高浜発電所第1号機 電線管の火災防護(系統分離)に係る 使用前確認申請書の記載内容変更について

2023年5月12日付け関原発第49号で申請(2023年5月26日付け関原発第69号で申請書の記載内容変更)しました高浜発電所第1号機 電線管の火災防護(系統分離)に係る使用前確認申請書の記載内容を、別紙のとおり変更しましたので、実用発電用原子炉の設置、運転等に関する規則第15条第3項の規定により提出いたします。

「工事の工程に関する説明書」変更前後比較

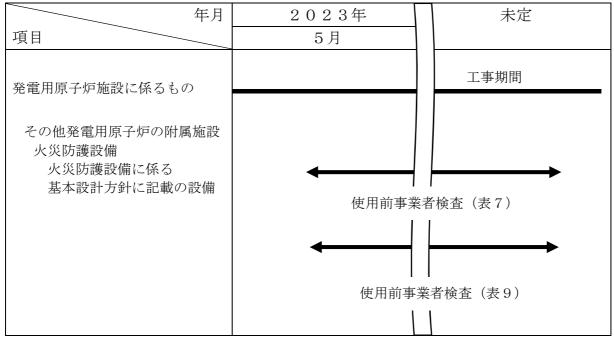
検査工程の見直しに伴い、「使用前確認を受けようとする使用前事業者検査に係る工事の 工程、期日及び場所」の期日を変更する。

工事少工性に関する前別自			
年月	2023年	2023年	
項目	5月	6 月	
発電用原子炉施設に係るもの		工事期間	
その他発電用原子炉の附属施設 火災防護設備 火災防護設備に係る 基本設計方針に記載の設備	_		
	使用前事業者検査(表7)		
	使用前事	★ 業者検査(表 9)
